MEMOIRE EN REPONSE À l'avis de la MRAe

Dossier P-2023-14006

**Parc agrivoltaïque de Chasseneuil sur Bonnieure
Commune de Chasseneuil sur Bonnieure – Département de la Charente (16)**

Centrale de Production d'Énergies Renouvelables (CPENR) de Chasseneuil sur Bonnieure.

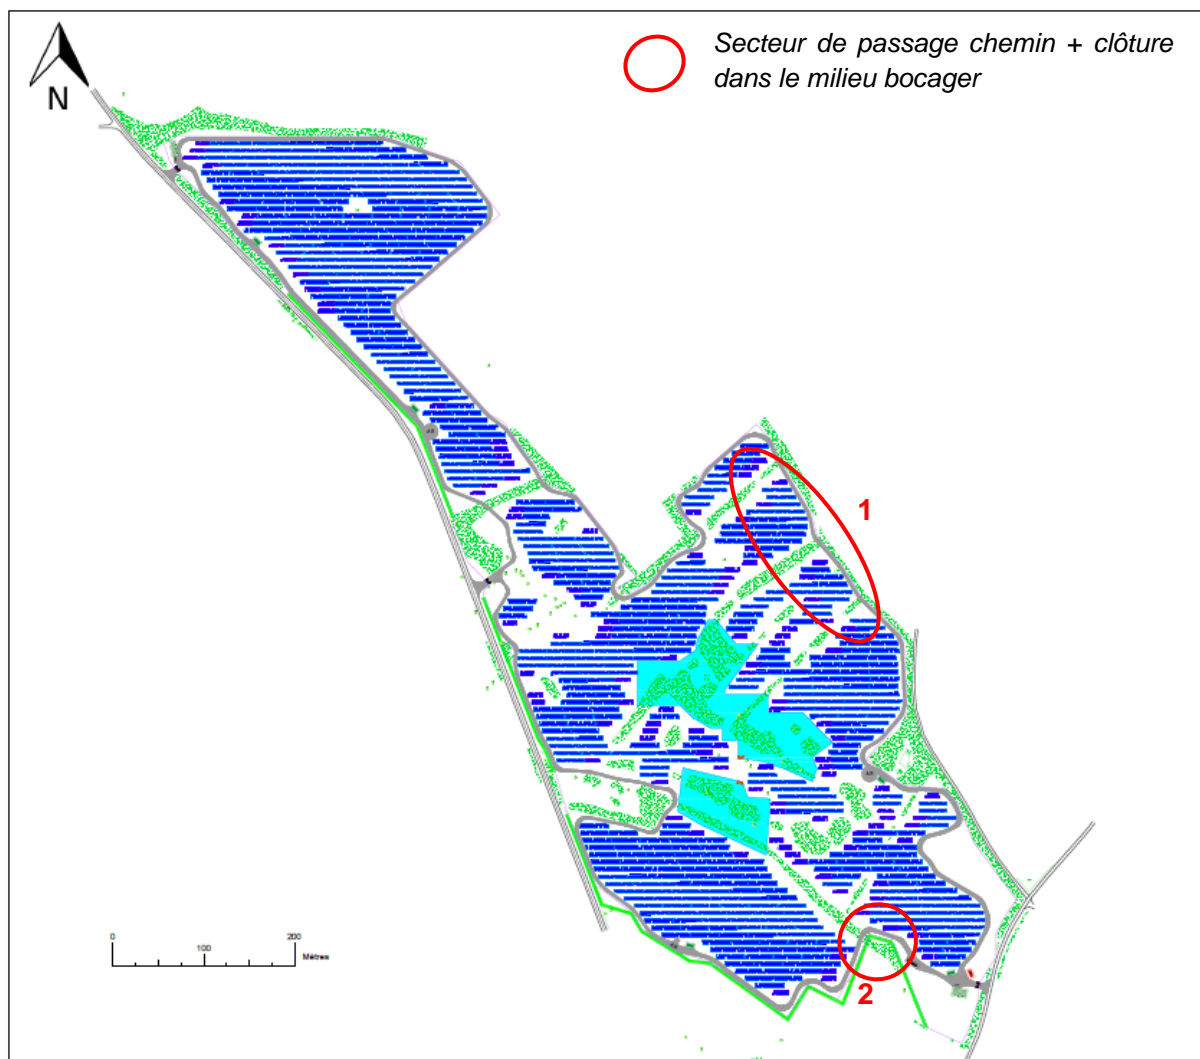
« La MRAe recommande de poursuivre l'analyse des enjeux liés notamment à l'avifaune nicheuse et aux chiroptères. Les éléments fournis et les mesures ERC proposées n'apparaissent pas suffisantes pour conclure à une absence d'impact. Des précisions sont à apporter concernant la destruction éventuelle d'éléments arborés pour la création des pistes et la pose des clôtures. » page 5/7

S'agissant de l'impact sur les éléments arborés lié à la création des pistes et la pose des clôtures, la CPENR de Chasseneuil-Bonnieure a pris toutes les mesures afin que cet impact soit le plus limité possible, en contournant au maximum les linéaires bocagers. Cependant, 2 secteurs bocagers sont traversés simultanément par la clôture et le chemin de circulation.

Secteur 1

Secteur 2

Au maximum, l'espace impacté par secteur est d'une largeur d'environ 4.50 m x 7m et la mise en œuvre ne prévoit aucune coupe rase d'arbre.

Pour la mise en place de la clôture, la distance minimale est de 2.5 m des haies et peut aller jusqu'à 10 m ponctuellement du pied des arbres permettant de réduire les impacts sur le système racinaire.

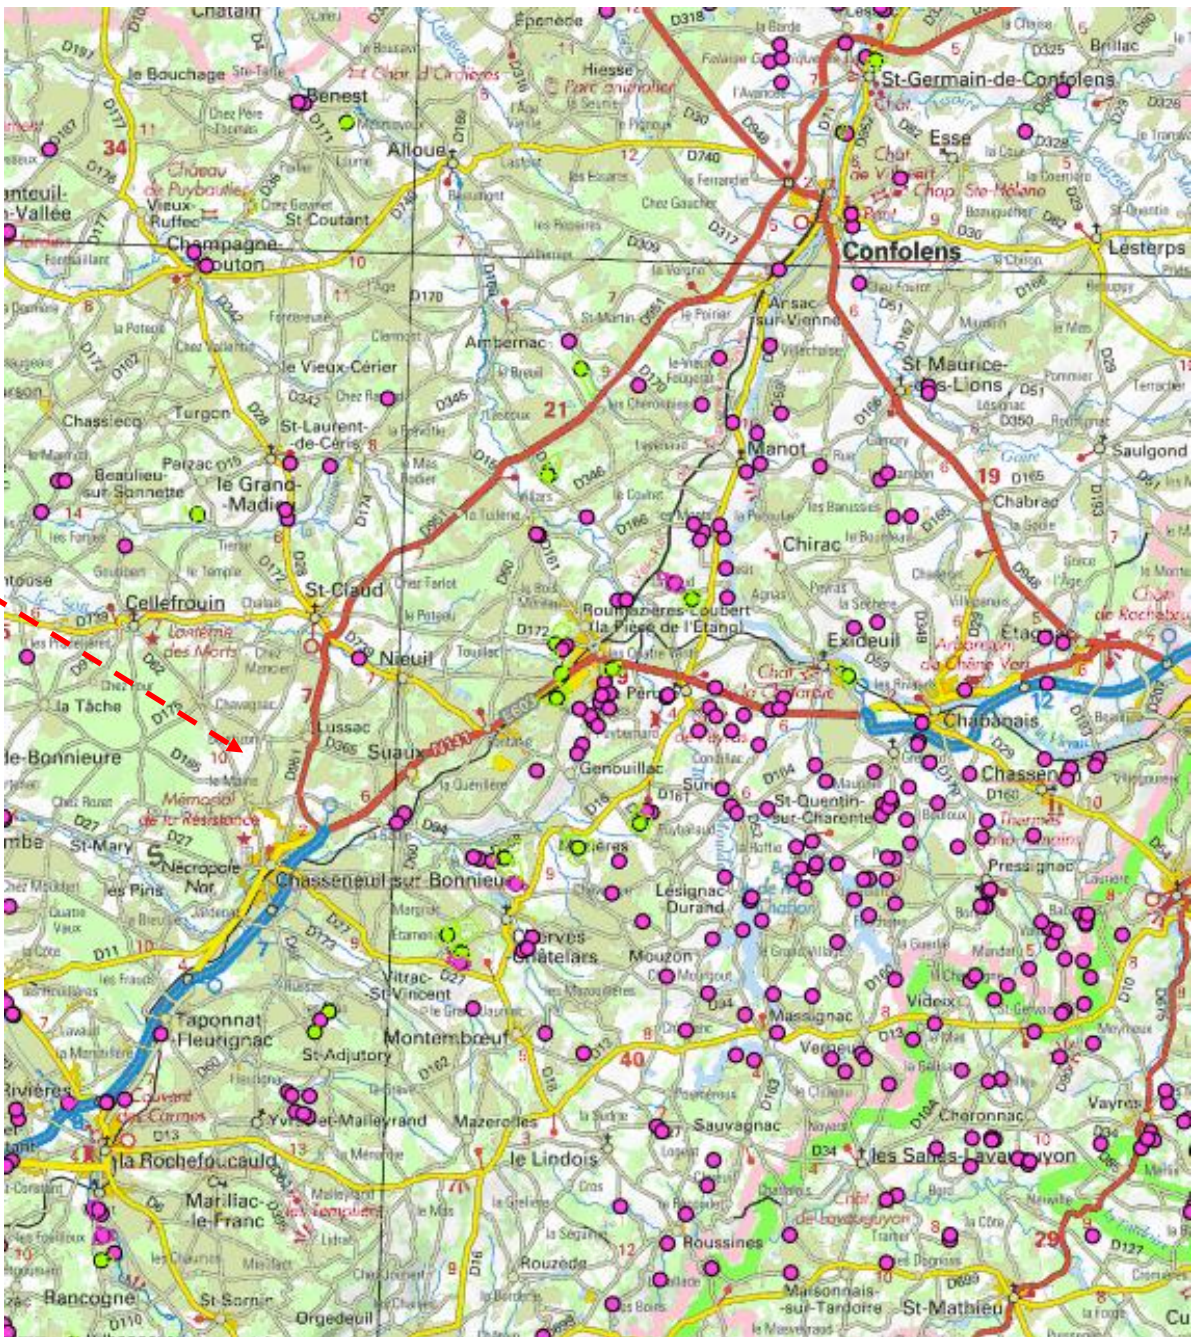
« La MRAe recommande de compléter le dossier en indiquant les sites alternatifs étudiés et les raisons qui ont conduit à les écarter » page 6/7

Des sites alternatifs ont été étudiés en priorité.

Ainsi, il est écrit dans l'*étude d'impact* » que la cible privilégiée des méthodes cartographiques de prospection utilisées sont les sites dégradés.

En interne, l'échelle territoriale prospectée est celle de l'EPCI, en l'occurrence la communauté de communes « Charente Limousine », regroupant 58 communes.

La base de données sur laquelle nous nous appuyons est celle du BRGM (Bureau de Recherches Géologiques et Minières)⁹.

La carte suivante localise les carrières en activité ou fermées sur ce territoire.
